Commission économique pour l'Europe**Comité des transports intérieurs****Groupe de travail des problèmes douaniers
intéressant les transports****131^e session**

**Convention douanière relative au transport international
de marchandises sous le couvert de carnets TIR****(Convention TIR de 1975) – Application de la Convention:
autres questions****Véhicules à bâches coulissantes****Communication de l'Association internationale de la construction de
carrosseries et de remorques****I. Introduction**

Croquis n° 10

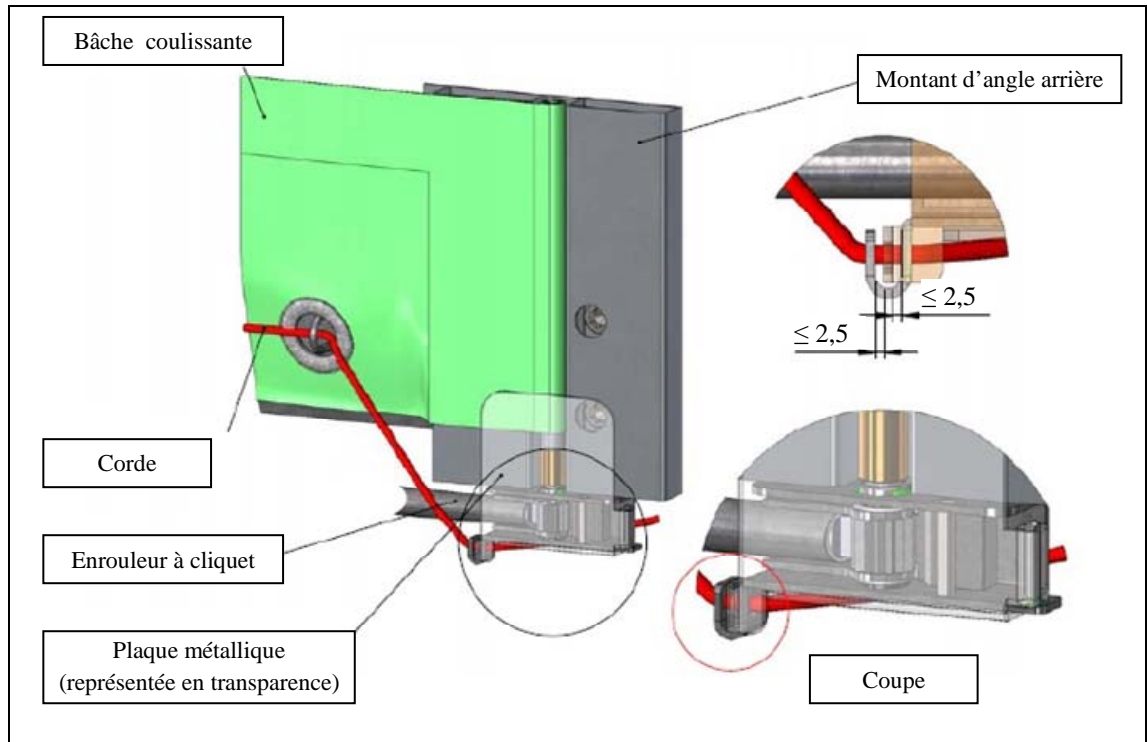
Exemple de véhicule: ce croquis illustre un nouvel exemple de véhicule ainsi que certains points importants décrits à l'aide de croquis et de renseignements supplémentaires.

Croquis n° 10.1

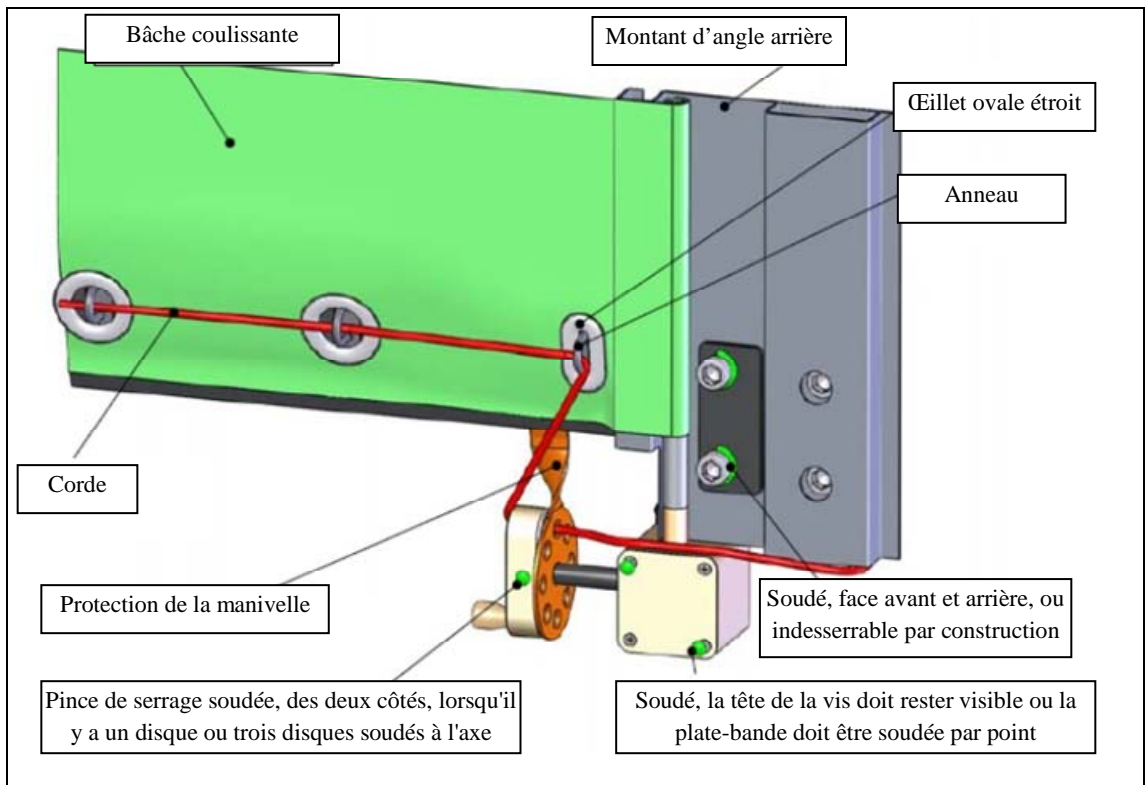
Pour tendre la bâche horizontalement, on utilise un blocage à cliquet (habituellement à l'arrière du véhicule). Le présent croquis donne deux exemples (a) et b)) de la manière de verrouiller l'enrouleur à cliquet ou le tendeur à réducteur.

Croquis n° 10.2

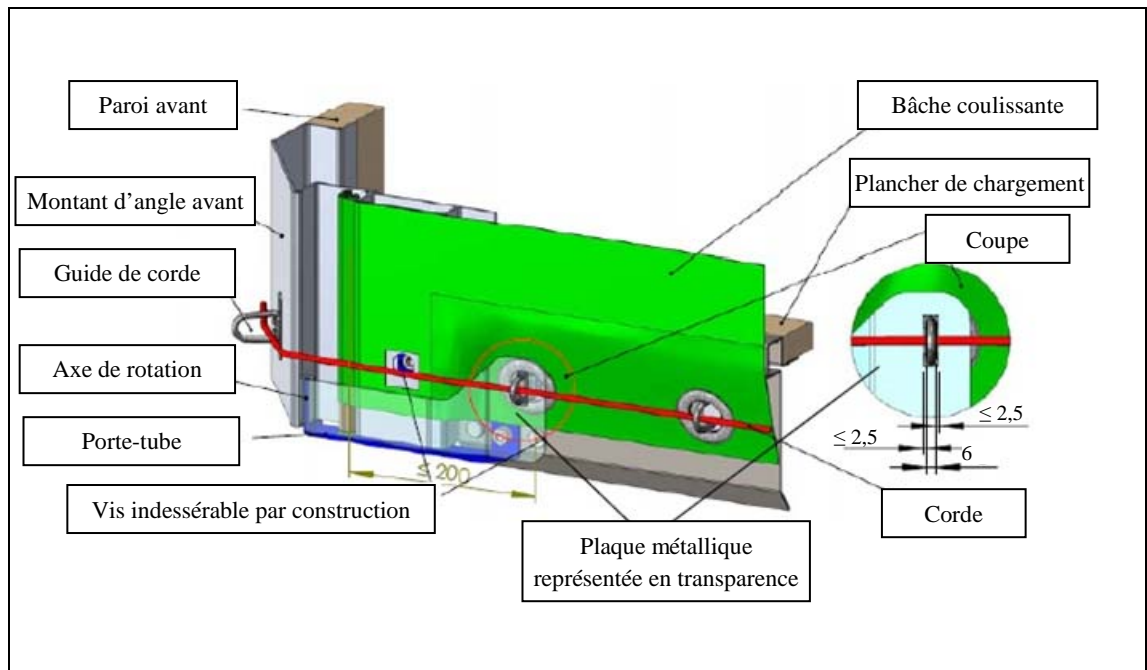
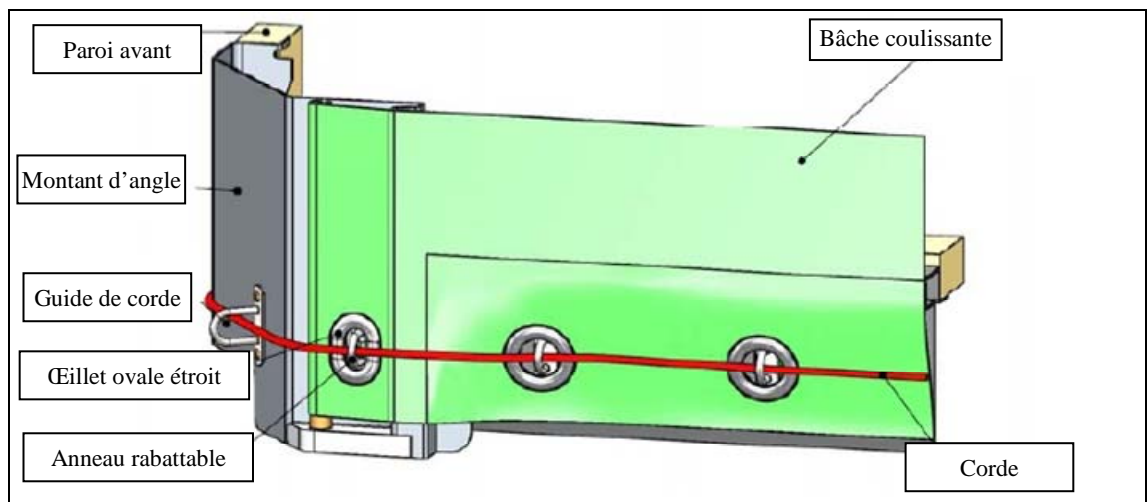
Pour fixer la bâche de l'autre côté (habituellement à l'avant du véhicule) on peut utiliser les systèmes suivants (a)/b)).

a) Plaque métallique**b) Œillet ovale étroit, système antilevage pour le tube de tension**

Croquis n° 10.3

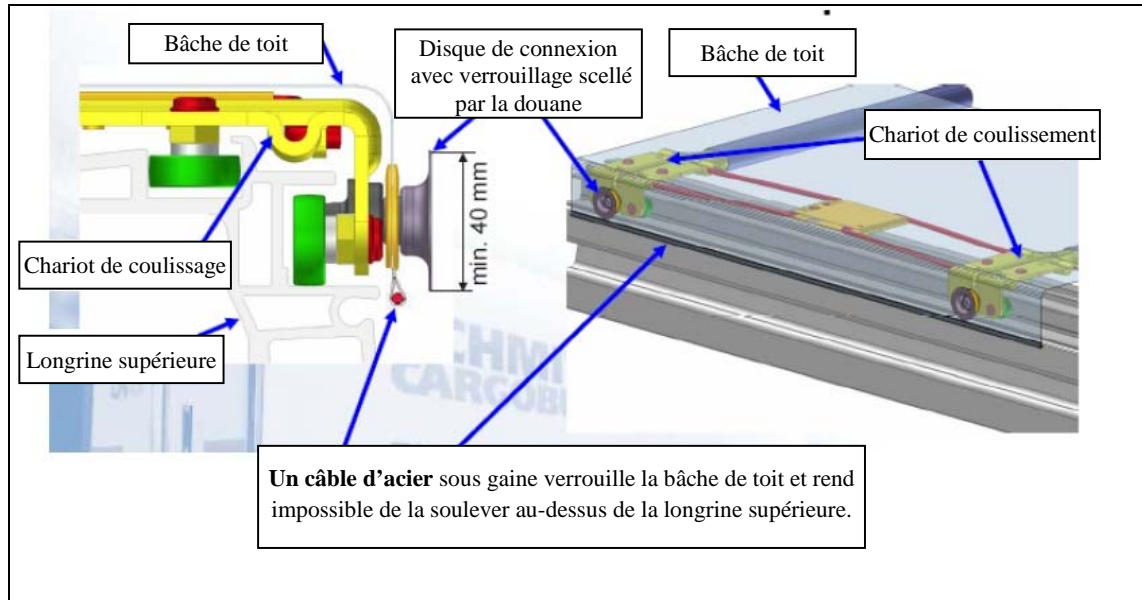
La sécurité de la bâche de toit en zone sous douane est garantie si un câble en acier précontraint sous gaine est fixé à l'avant et à l'arrière du véhicule. La force de traction ainsi que le disque de connexion sur chaque chariot de coulissement empêche de soulever le câble et sa gaine au dessus de la longrine supérieure.
